## Reactienota

### Reconstructie Jan Nieuwenhuyzenstraat en Van Almondepad (VO)

Datum: 05 juni 2023

Consultatie via Plan Breda, van 19 januari t/m 5 februari 2023

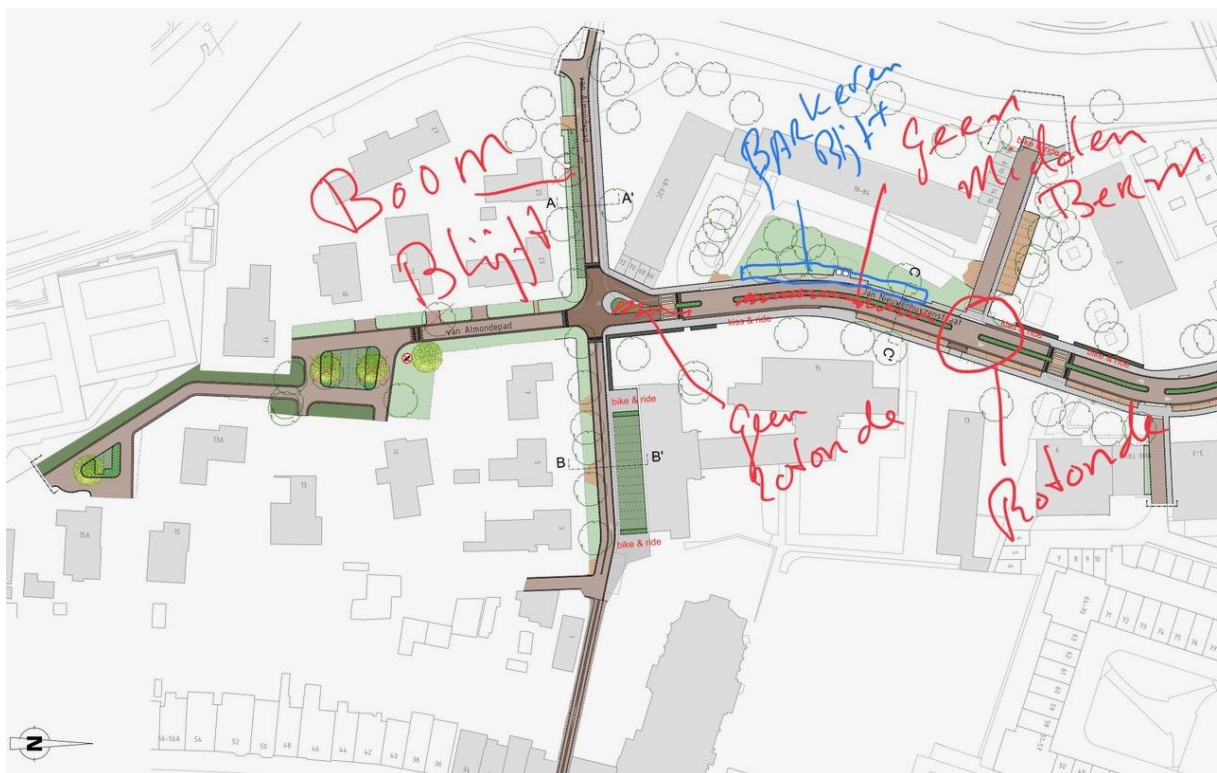
Een aantal aannames kloppen niet in het plan. Je kunt Kiss en bike plekken maken, maar daar komen de kinderen de poort niet uit. Dus dat wordt chaos. De Boom die weg moet is echt gezicht bepalend en onderbreekt straks de leefomgeving van de eekhoorns die daar wonen. Waardoor ze verdreven worden. Maak de rotonde voor het gym/stemlokaal een stuk terug, en maak de rest bike en ride en je behoudt het oorspronkelijke aantal parkeerplaatsen. Deze plaatsen kunnen echt niet gemist worden. Ik wil een en ander graag in een tekening verduidelijken, zie hieronder.

***De valse acacia (ter hoogte Van Almondepad 25) blijft behouden. Dit is een attentieboom met de opmerking "aantasting echte tonderzwam". Deze acacia levert geen gevaar op voor de omgeving. Er wordt geen actie ondernomen met betrekking tot het kappen van deze boom. De parkeervakken worden aangepast om het behoud mogelijk te maken.***

***Er is geen ruimte voor een rotonde, de andere plek is nodig om autoverkeer te kunnen laten keren. De parkeercapaciteit is gebaseerd op het aantal vergunningen en de beschikbare ruimte. De toegang naar de Montessorischool in het Van Almondepad zal meer gebruikt gaan worden dan de huidige toegang.***
